**Požárně bezpečnostní řešení**  
**Dokumentace pro stavební povolení**

Název stavby:	<b>NAVÝŠENÍ KAPACIT SBĚRNÉHO DVORA V LITOMYŠLI</b>
Místo stavby:	<b>Litomyšl, k.ú. Litomyšl, p.p.č. 1571/6, 1568/12, 2284/8, 1566/7, 600/106, 600/120, 600/113, 600/107, 600/50, 600/100, 600/1, 600/5, 600/102, 600/7, 2190</b>
Investor:	<b>Město Litomyšl Bří Šťastných 1000 570 20 Litomyšl</b>
Stupeň dokumentace:	<b>Dodatek k PBŘ z 04/2018</b>
Projektant PBŘ :	<b>Ing. Jan Vodehnal - ČKAIT 0011848 Božejovická 995/15, 142 00 Praha 4-Libuš Mob.: 775 613 245 E-mail: <a href="mailto:jan.vodehnal@seznam.cz">jan.vodehnal@seznam.cz</a> IČO: 05015219</b>
Datum zpracování:	<b>02/2020</b>

## a) předmět dodatku

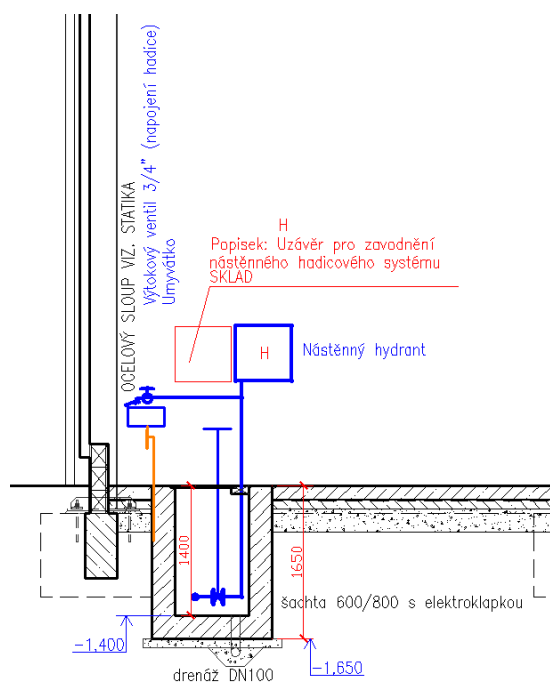
- je navržen nezavodněný hadicový systém, jehož zavodnění je navrženo pomocí ručního uzávěru umístěného cca 1 m od tohoto hydrantu: uzávěr pro zavodnění je vytažen cca 0,6 m nad podlahu haly (vrch poklopu šachty). Dispoziční řešení je patrné z výřezu půdorysu haly

- místo uzávěru bude viditelně označeno popisem „Uzávěr pro zavodnění nástěnného hadicového systému – SKLAD“
